**Deuxième série de questions et commentaires  
pour le projet éolien Des Neiges – Secteur Ouest  
sur le territoire des municipalités régionales de comté de  
La Jacques-Cartier et de La Côte-de-Beaupré  
par Société de projet BVH3, s.e.n.c.**

**Dossier 3211-12-244**

**Le 30 octobre 2025**

FIGURE 1: IDENTIFICATION DE LA ZONE PROPICE À L'ÉTABLISSEMENT D'INFRASTRUCTURES DU PARC ÉOLIEN (EN VERT) DANS L'aire DE RÉPARTITION DU CARIBOU FORESTIER, POPULATION DE CHARLEVOIX, ET DE LA ZONE À PROSCRIRE (EN ROUGE)

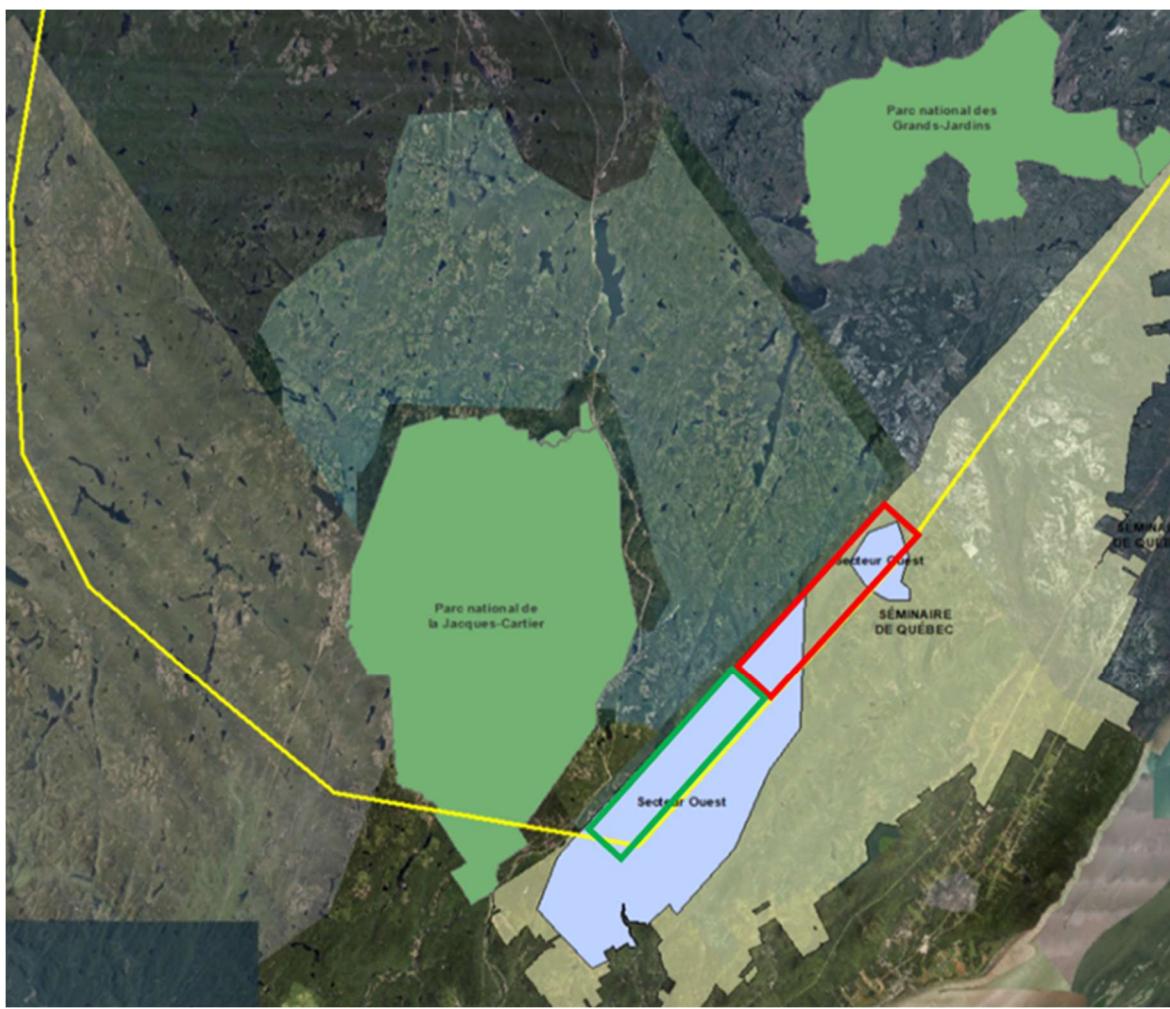
**QC2 - 15** L'initiateur a mis à jour, en réponse à QC-56, les impacts associés aux 23 emplacements d'éoliennes et leurs chemins prévus par la configuration actuelle du projet dans l'aire de répartition du Caribou forestier (*Rangifer tarandus*), population de Charlevoix. À la suite de la prise en compte de cette analyse, le MELCCFP réitère l'importance des répercussions sur les populations de caribous forestiers, non seulement aux sites d'implantation des infrastructures, mais également dans un rayon pouvant atteindre 4 km de ceux-ci. Plus particulièrement en présence d'éoliennes, le bruit et le mouvement des pales peuvent générer une modification des comportements anti-prédateurs et ultimement un abandon d'habitats optimaux par le Caribou forestier. Ainsi, la protection intégrale de cette aire de répartition exigerait que l'ensemble des éoliennes et leurs infrastructures afférentes, situé dans l'aire de répartition, ainsi que les infrastructures localisées dans une zone tampon de 4 km de cette aire, soient retirées ou relocalisées à l'extérieur de ces zones.

Toutefois, grâce aux connaissances fines de l'habitat présent dans ce secteur, le MELCCFP considère qu'une portion de l'aire de répartition du Caribou forestier, population de Charlevoix, recouvrant la zone d'étude, puisse potentiellement faire l'objet de l'implantation d'infrastructures liées au projet de parc éolien. En effet, le MELCCFP a identifié une zone où la combinaison des facteurs suivants, soit la localisation en périphérie de l'aire de répartition et la présence de peuplements forestiers avec une abondance de feuillus, rend l'utilisation de cet habitat moins propice par le Caribou forestier. La

figure 1 *Identification de la zone propice à l'établissement d'infrastructures du parc éolien (en vert) dans l'aire de répartition du Caribou forestier, population de Charlevoix, et de la zone à proscrire (en rouge)*, illustre, dans un encadré vert, ladite zone ciblée par le MELCCFP pour l'établissement potentiel d'infrastructures du parc éolien. De plus, l'habitat localisé dans la zone rouge est constitué de hauts plateaux, un habitat recherché par le Caribou forestier qui pourrait devenir des refuges d'importance pour cette espèce en raison des changements climatiques. Pour ces motifs, la zone encadrée rouge indique un secteur où l'initiateur doit éviter l'implantation de toute infrastructure du projet. Ainsi, l'initiateur doit optimiser la configuration du projet en fonction des éléments susmentionnés.

Rappelons que, compte tenu des impacts potentiels élevés associés à la construction, l'exploitation et au démantèlement d'un projet éolien sur le Caribou forestier, le MELCCFP considère que l'évitement de l'implantation d'infrastructures dans la zone rouge ciblée à la figure 1 de l'aire de répartition du Caribou forestier, population de Charlevoix, demeure la mesure à privilégier. Réitérons également que l'application de mesures d'atténuation et de compensation n'est pas une avenue à prioriser pour cette

espèce. En effet, la présence de vieux massifs forestiers, caractéristiques des habitats propices pour le Caribou forestier, rend les efforts de compensation dans cet habitat difficile, puisque cet habitat ne sera fonctionnel que plusieurs décennies après la mise en place d'un éventuel projet de compensation.

Ainsi, veuillez présenter une configuration optimisée du projet en fonction des renseignements transmis ci-dessus. Veuillez notamment présenter une configuration du projet permettant d'éviter la zone encadrée en rouge à la figure 1. Veuillez également mettre à jour l'évaluation des impacts du projet en conséquence et présenter des mesures d'atténuation supplémentaires le cas échéant.
